Veiligheidsregio Drenthe

ons kenmerk
2022/997/ADVS

Concept bestemmingsplan locatie de Leemkoelen 1 Angelslo te Emmen

Bron: www.atlasleefomgeving.nl 22-12-2022

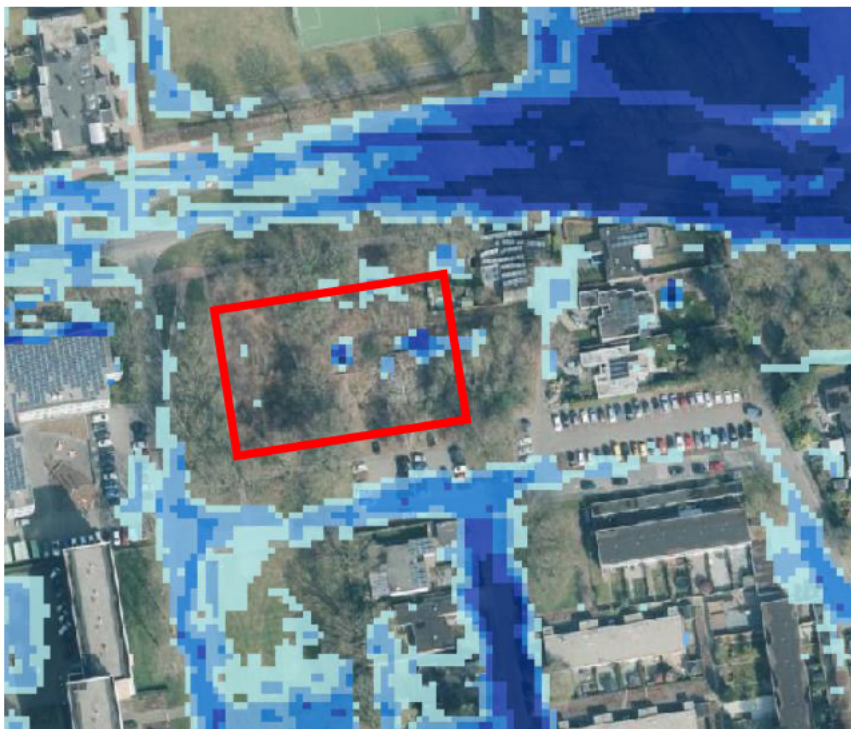
Via de [Kaarten | Atlas Leefomgeving](#) wordt getoond dat er in beginsel geen wateroverlast m.b.t. een extreme bui te verwachten is. Echter, wordt in de planomschrijving aangegeven dat de parkeervoorziening verdiept aangelegd gaat worden. Dit vraagt wellicht om maatregelen t.a.v. een goede afvoer van water!
